Pályavonalazás

N-GON STUDIO KFT. **1011, Budapest,Hunyadi J. u. 3.**	
22x42 m MŰFÜVES PÁLYA TERVEI	
MAGYAR LABDARÚGÓ SZÖVETSÉG **1112, Budapest, Kánai út 2/D.**	
Tervezett pályavonalazás	**É-3 M03**
Építés helye: HRSZ:	M=1:100
TERVEZŐ: András László É-01-0526	2015. 02. 19.

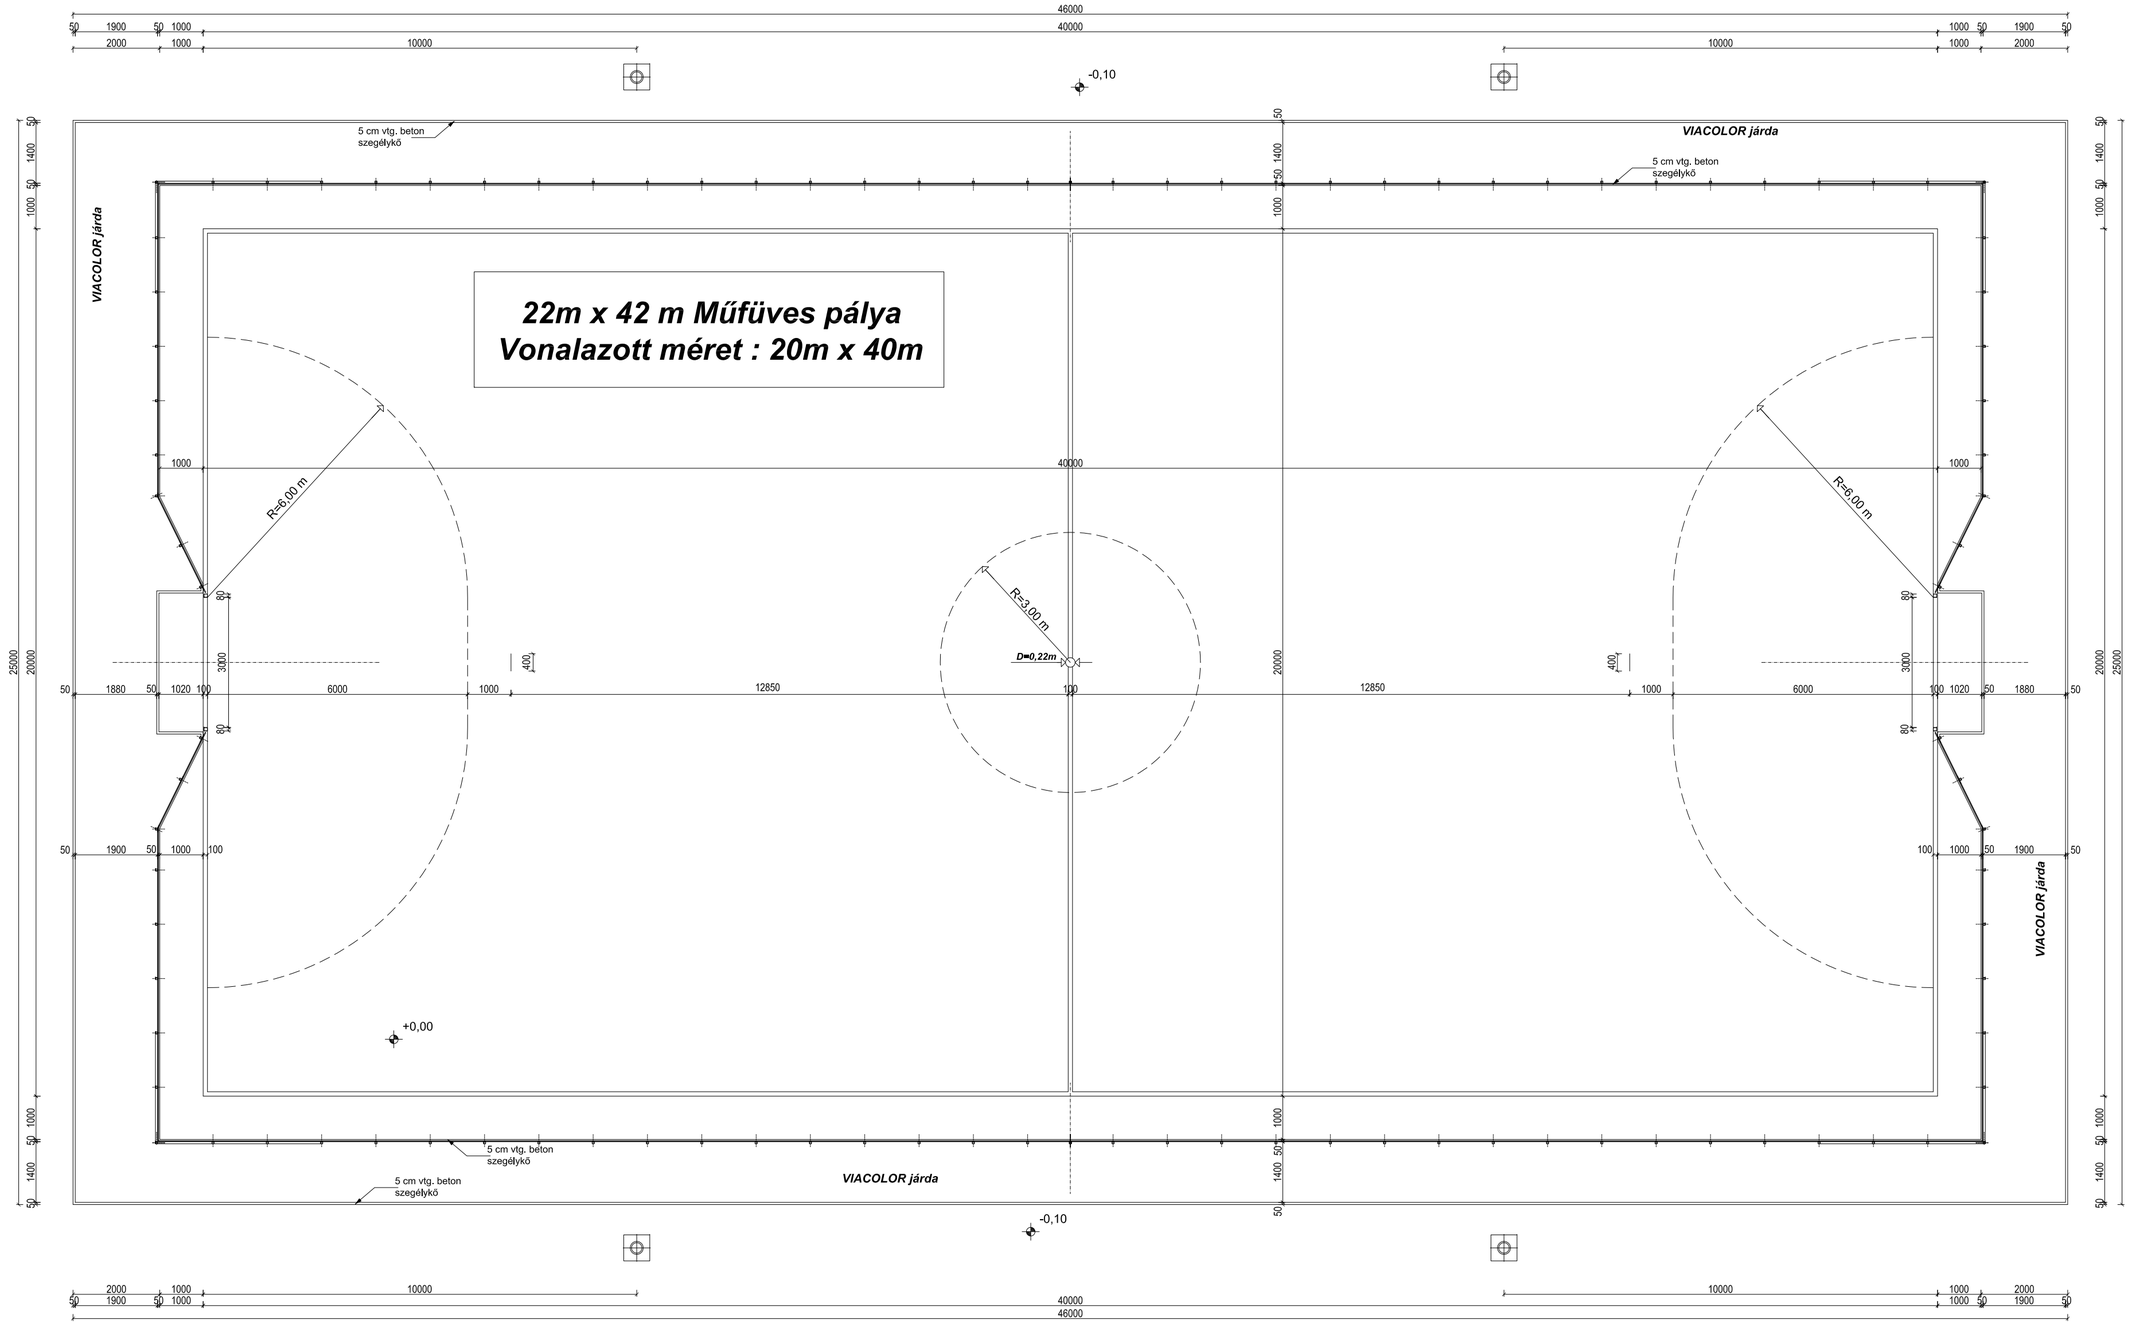
M03: Palánk méretek változtak a kapu mellett.
Labdafogó hálő a kapu felett 15 cm-el sodronnyal lezárva.
Vízelvezetés középső két drénárok helye módosult.
